Rapport de l'Inspection des installations classées

Visite d'inspection du 17/05/2022

CREUSOT MONTCEAU RECYCLAGE

Références : XB/NM/2022/M_183

Nom du point de contrôle : Plan des réseaux

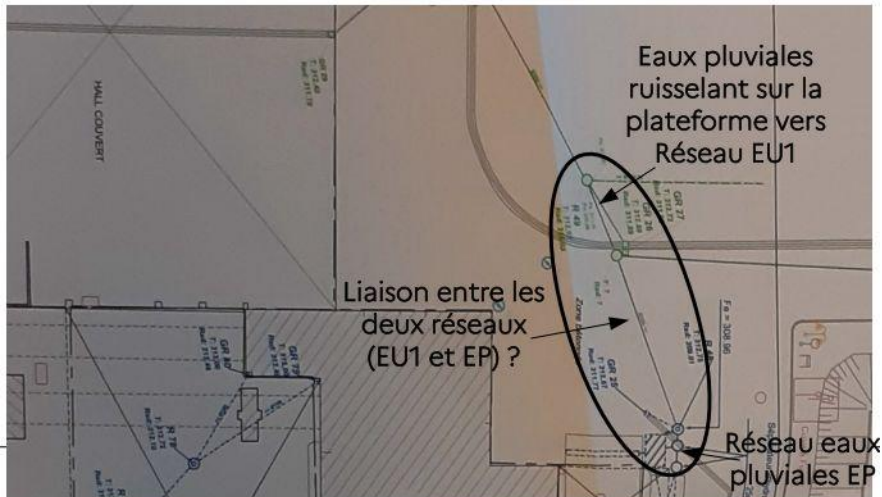
Demande de complément n°1 de la visite d'inspection du 25/05/2021 : « La liaison entre le réseau « eaux industrielles » et « eaux pluviales » en bas de la plateforme de maturation est incertaine. L'incertitude sur ce point doit être levée. »

VEOLIA a investigué. La liaison entre EU1 et EP est bouchée. Ces investigations qui ont fait l'objet d'un rapport transmis par mail le 17/05/2022 répond à la demande.

- tout le hall des OMr est connecté au réseau EU1.
- découverte d'un réseau dans le hall OMr dont on se sait pas où il aboutit
- la grille derrière le hall OMr serait connecté sur EP2 (au lieu d'EP1 sur le plan). Ce qui pourrait être la cause des dépassements constatés sur les rejets d'eaux pluviales en EP2.

Demande de complément n°1 : poursuivre les investigations sur les réseaux du site afin de lever les doutes restants (grille dans le hall OMr dont on ne sait pas où le réseau aboutit).
